DIRECTION DE L'ÉVALUATION ENVIRONNEMENTALE DES PROJETS HYDRIQUES ET INDUSTRIELS

**Rapport d'analyse environnementale
pour le projet d'aménagement de la Promenade
Samuel-De Champlain - phase 2 – Enrochement et mise en valeur
du tronçon entre le quai des Cageux et la rue Domaines des
Retraités sur le territoire de la ville de Québec
par le ministère des Transports**

Dossier 3211-02-271

Le 18 novembre 2013

Figure 1 : Coupe type de l'enrochement

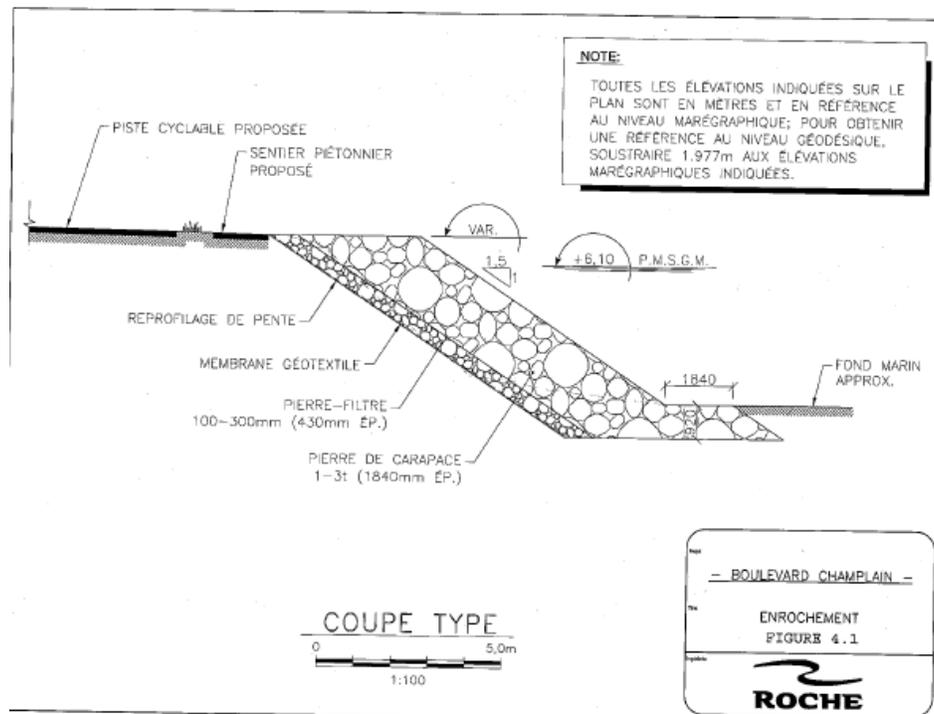
L'initiateur propose de réaménager l'enrochement existant afin de le rendre moins linéaire. Les objectifs de ce réaménagement étant de réduire la vitesse des véhicules par l'introduction de courbes en plus de réaliser un ouvrage agréable visuellement et qui s'harmonise bien avec la première phase de la promenade. Évidemment, ceci implique du remblayage dans l'habitat du poisson. Tel que mentionné précédemment, tout empiètement dans le fleuve ne peut être autorisé qu'en cas d'absolue nécessité et doit être réduit autant que possible. Selon ce que propose l'initiateur, l'espace total occupé par le remblai dans l'habitat du poisson sera le même qu'avant la réalisation des travaux puisque le bilan de l'empiètement dans le fleuve et du creusage dans le remblai est pratiquement nul. Cet aspect sera revérifié ultérieurement par le MDDEFP suite au dépôt des plans et devis signés par les ingénieurs du MTQ.

Compte tenu du constat obtenu du secteur Faune, l'équipe d'analyse est d'avis que les impacts sur l'habitat du poisson seront faibles. En outre, la création d'un relief moins linéaire dans le nouveau tracé de l'enrochement peut même s'avérer bénéfique puisque ce type de configuration contribue à réduire les vitesses d'écoulement en bordure de la berge, ce qui favorise l'implantation de nouveaux habitats du poisson.
